Dodatek č. 2 ke Smlouvě o dílo

Revitalizace objektu Vrbenského kasáren, evidenční číslo 26800017
Centrum kreativního muzejnictví Královéhradeckého kraje, reg. číslo: 0231000002
Kasárna muzejní kreativity Muzea východních Čech v Hradci Králové, reg. číslo: CZ.06.04.04/00/22_050/0002745

ZMĚNOVÝ LIST		Bourání půdovek		7
Stavba:	Vybudování přírodovědecké expozice a návštěvnického centra pro inovativní prezentaci přírodního dědictví Muzea východních Čech v Hradci Králové, Centrální krajský depozitář – SP			
Část stavby a stavební objekt:	A.5: Brownfield			
Předkládá:	Společnost GEOSAN GROUP	Datum:	3.0. 2024	
Odesláno / předáno:	Přílohy / počet listů			
poštou	1) Položkový rozpočet změny	1	listů	
e-mailem	2) Projektové podklady	2	listů, výkresů	
osobně	3) Fotodokumentace	1	listů	
1 Technický popis změny:

Bourání železobetonových pasů pod přičkami

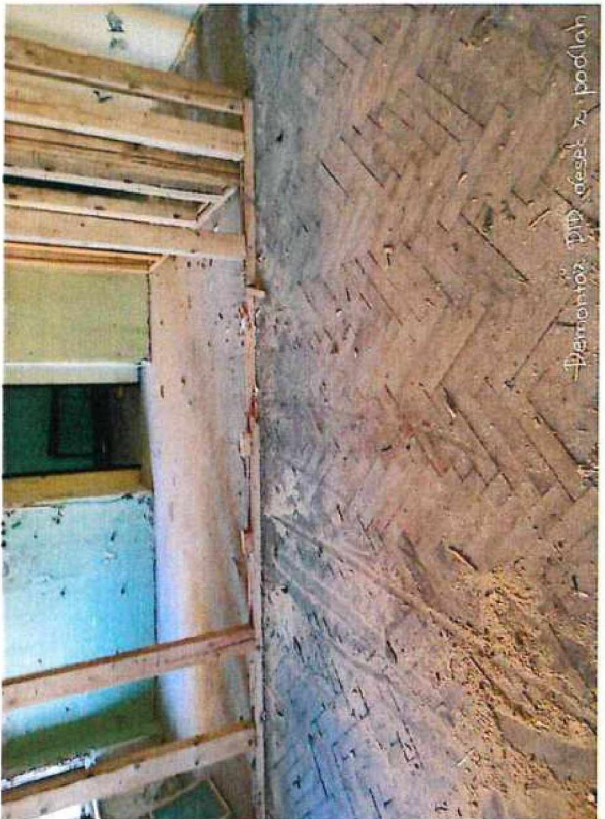
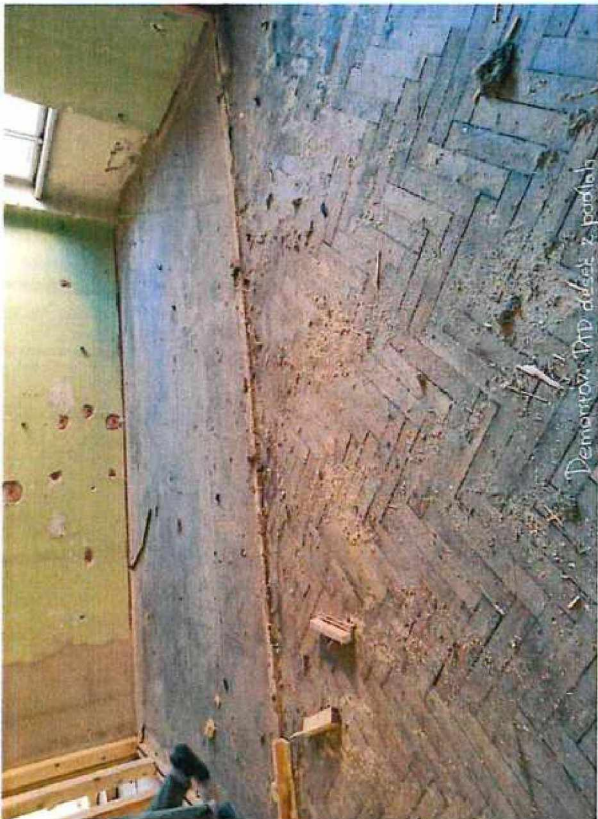
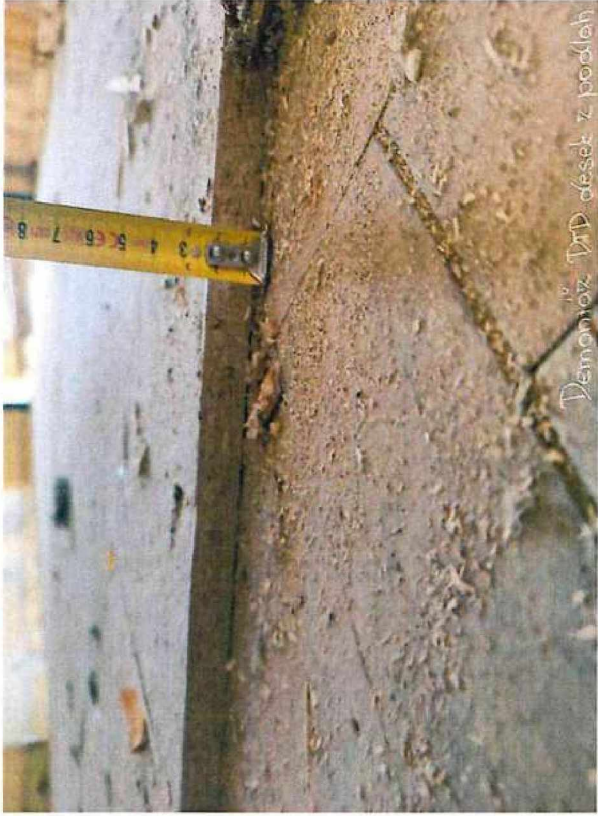
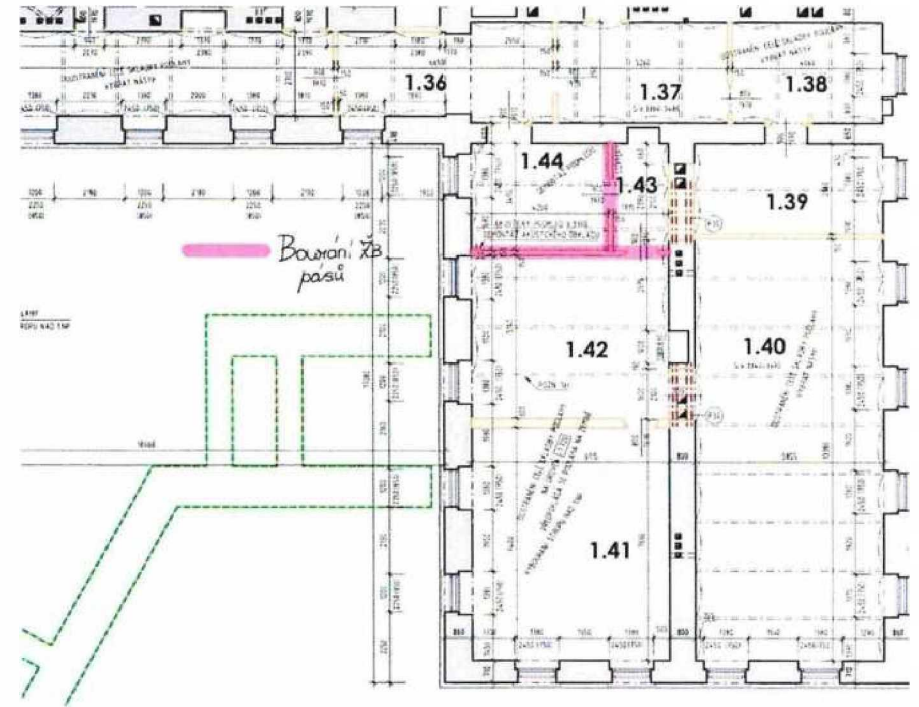
E) Po odstranění lepených povlakových podlah bylo zjištěno, že se pod nimi nachází cementotřískové desky. Tyto je nutné demontovat.				
F) Po odbourání příček vyznačených v příloze bylo zjištěno, že se pod nimi nachází železobetonové pásy, které je nutné odstranit.

Bourání ZB podlahy

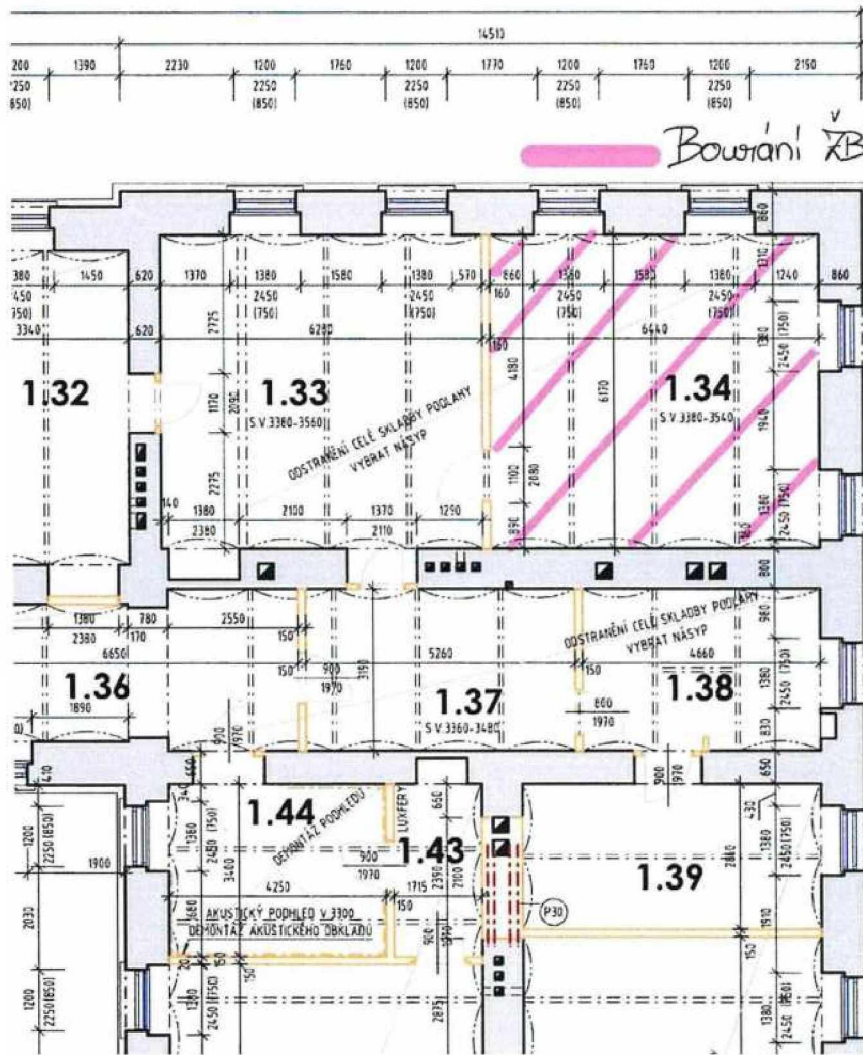
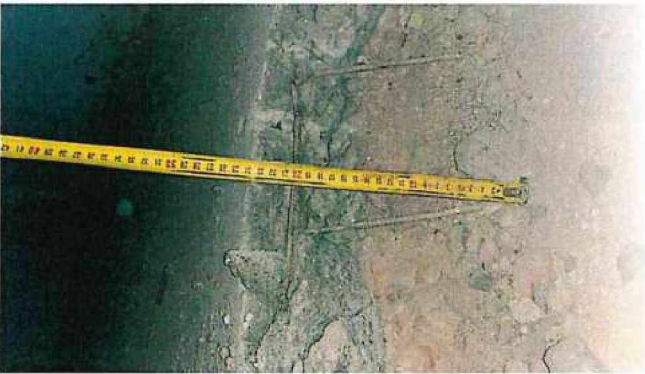
C) Bourání zděných příček.				
D) Nebylo řešeno.				
E) Nebylo řešeno.				
F) Nebylo řešeno.				
G) Původní podlaha m.č. 1.34 měla dle projektové dokumentace být ve skladbě od shora : povlakové PVC, vlysy a prkenná podlaha na násypu.

G) Při provádění odstranění povlakových krytin bylo zjištěno, že se pod nimi nachází železobetonová mazanina, kterou je nutné odstranit.				
H) Při provádění demontáže podhledu v č.m. 2.25 bylo po odstranění podhledových desek ze stropu zjištěno, že se nad nimi nachází železobetonový strop, který je nutné odstranit.

Bourání ŽB stropu

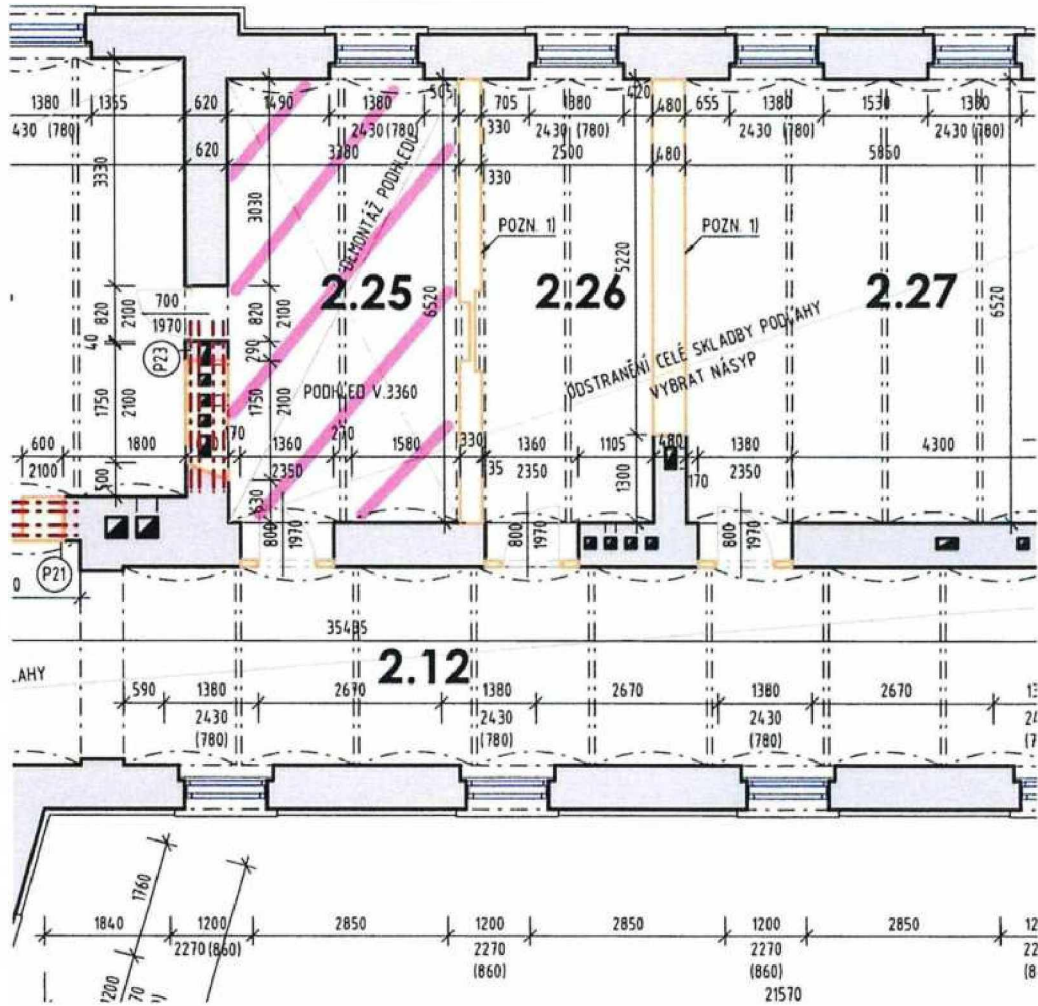
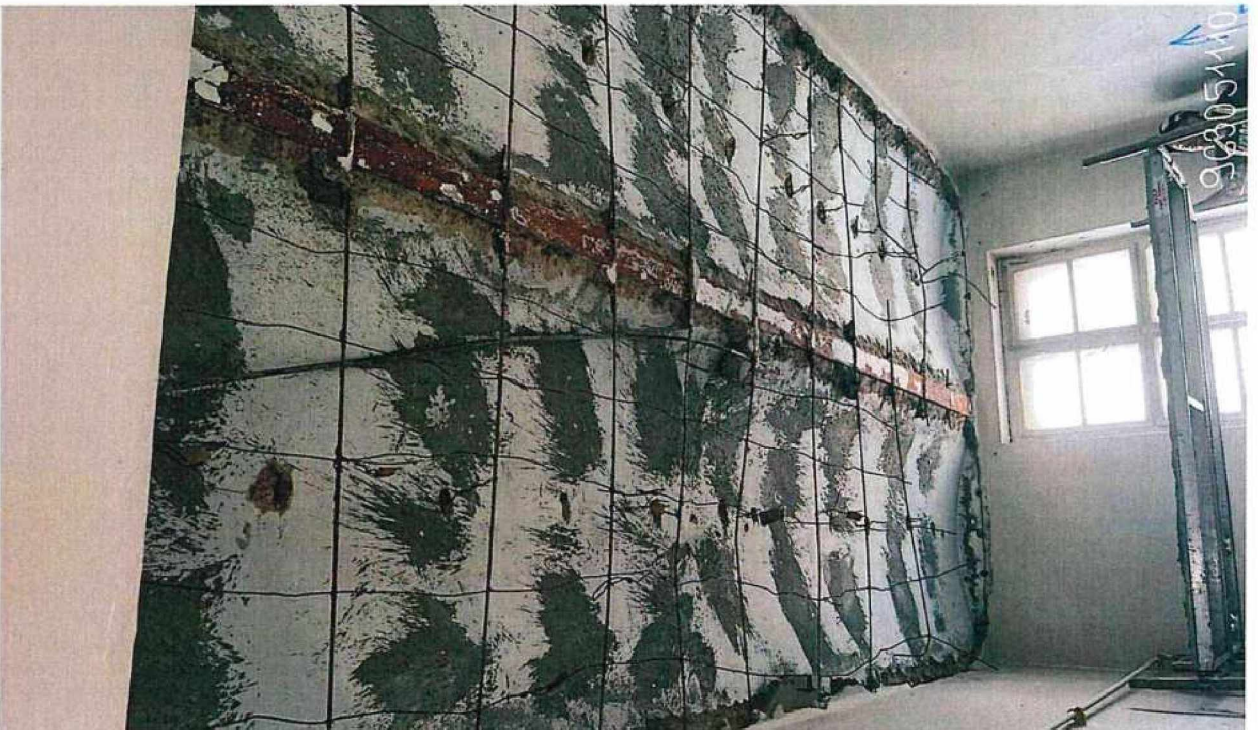
H) Bourání železobetonového stropu.				
I) Bourání betonových prahů ve dveřních otvorech.				
J) V místnostech č. 1.37, 1.39, 1.40 a 1.41 jsou dvě vrstvy podlahové krytiny.				
2 Zdůvodnění změny:

I Bourání betonových prahů v otvorech

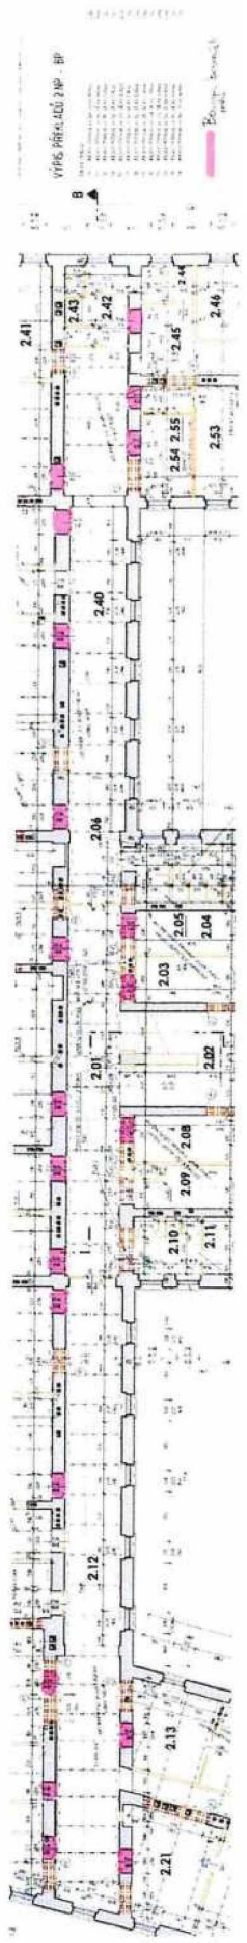
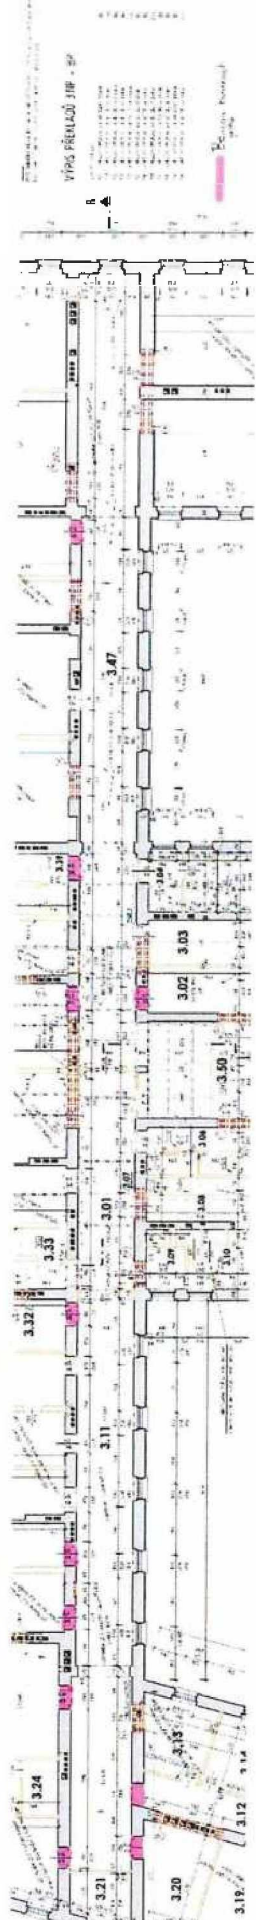
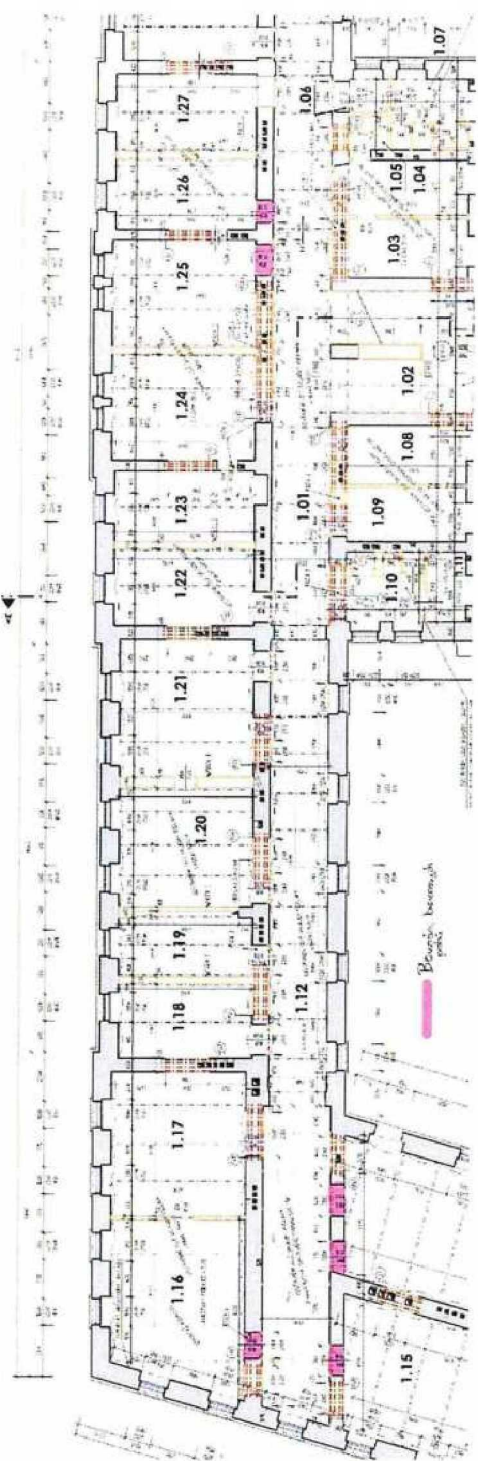
I) Při provádění demontáže povlakových vrstev bylo zjištěno, že se ve dveřních otvorech nachází betonové prahy, které je nutné odstranit.				
J) Při demontáži podlahové krytiny bylo zjištěno, že v místnostech č. 1.37, 1.39, 1.40 a 1.41 jsou dvě vrstvy podlahové krytiny, které je nutné odstranit.				
Jedná se změny, jejichž potřeba vznikla v důsledku okolností, které zadavatel jednající s náležitou péčí nemohl předvídat, a tato změna nemění celkovou povahu zakázky. Nejedná se o podstatnou změnu závazku ze smlouvy k veřejné zakázce.				
3 Vliv na dopracování projektové dokumentace:	ANO <small>(uvést jaký dokument)</small>	X	NE	
<small><zde uvést jaký dokument></small>				
4 Dopad do smluvních termínů:	ANO <small>(uvést návrh prodloužení lhůty smluvního termínu)</small>	X	NE	
<small><zde uvést dopad></small>				
5 Číslo odstavce ve smyslu § 222 zákona č. 134/2016 Sb. - Zákona o zadávání veřejných zakázek				odst. 6

Demontáž povlakových krytín

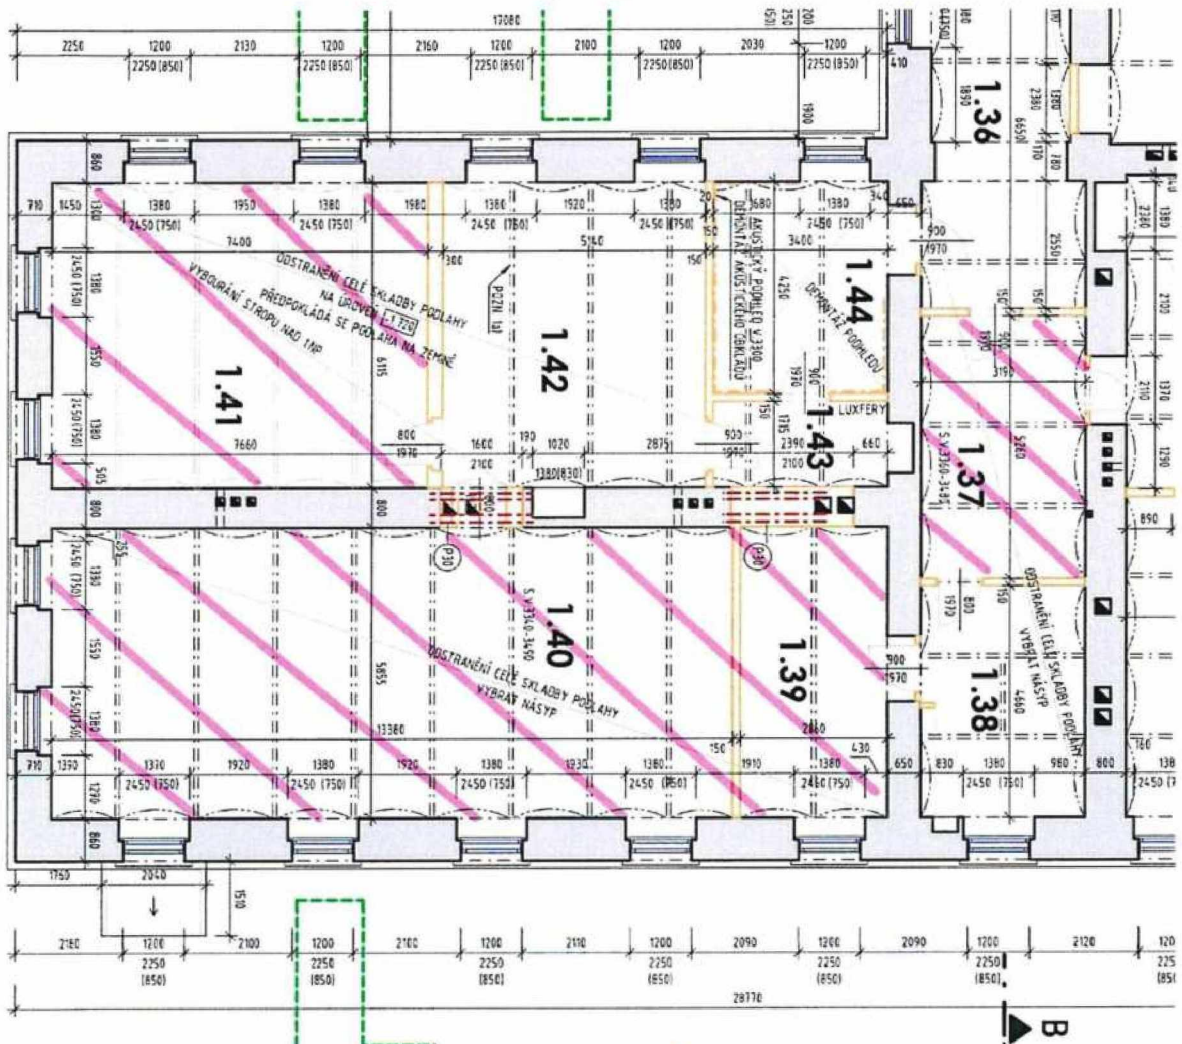
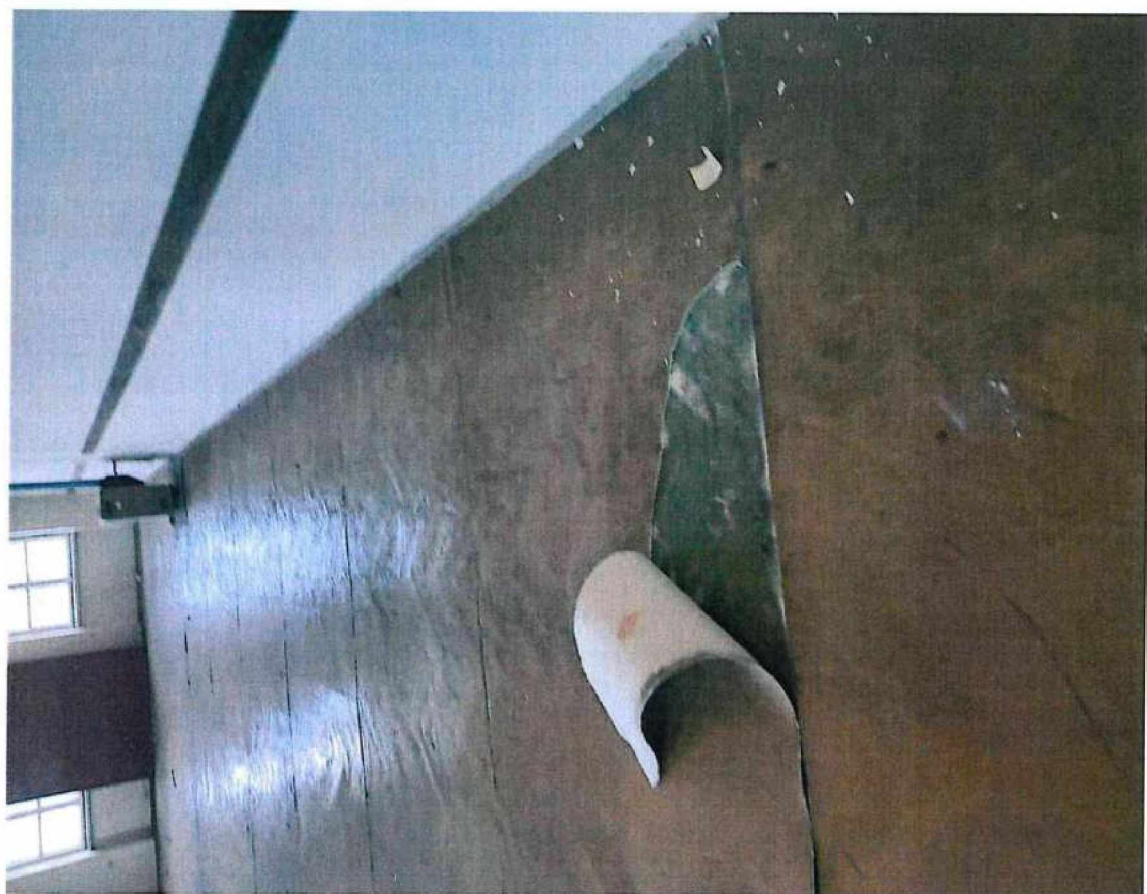
H) Nebylo řešeno.				
I) Nebylo řešeno.				
J) Dle PD měla být demontovaná podlahová krytina v místnostech č. 1.37, 1.39, 1.40 a 1.41 jednovrstvá.				
1.2 Popis nového řešení:
